改善箇所説明図

改善の内容

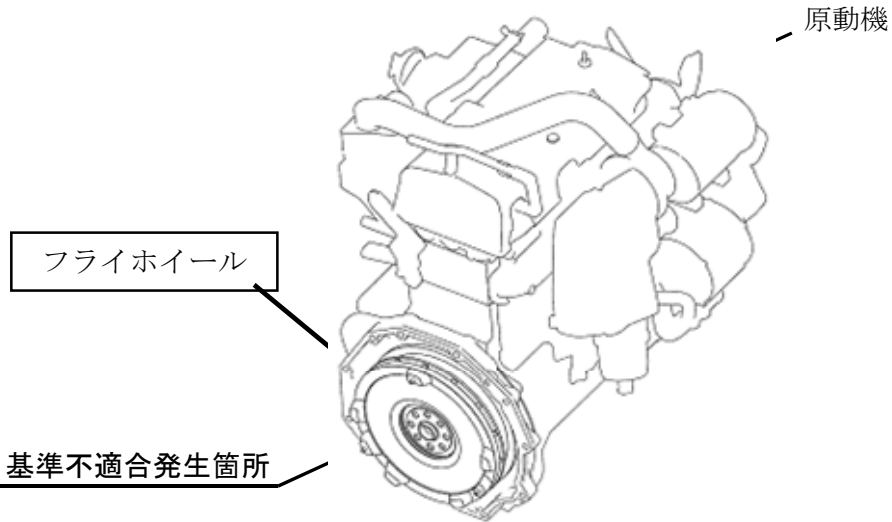
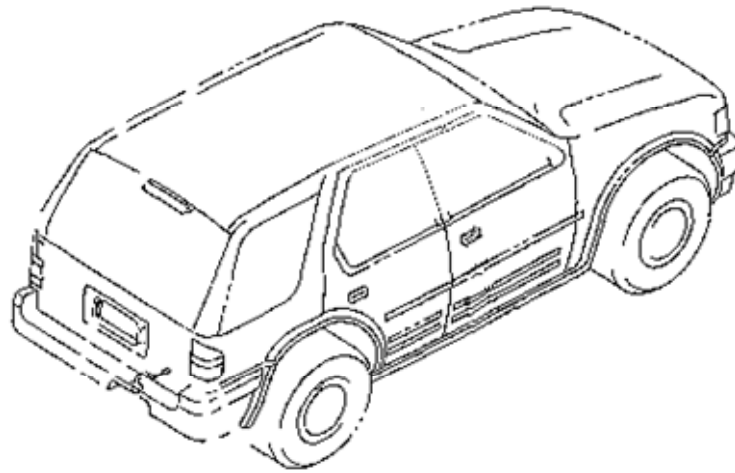
手動変速機付き車両に修理用として供給した原動機において、平成15年2月13日付け「届出番号外-999」の対策前のフライホイールを装着したため、高い変速ギア段で低速走行を行うと発生する振動によりフライホイール内部が破損し、最悪の

全車両、フライホイールを対策品と交換する。

識別：エンジンルーム内のIDプレートに黒色ペイントを塗布する。
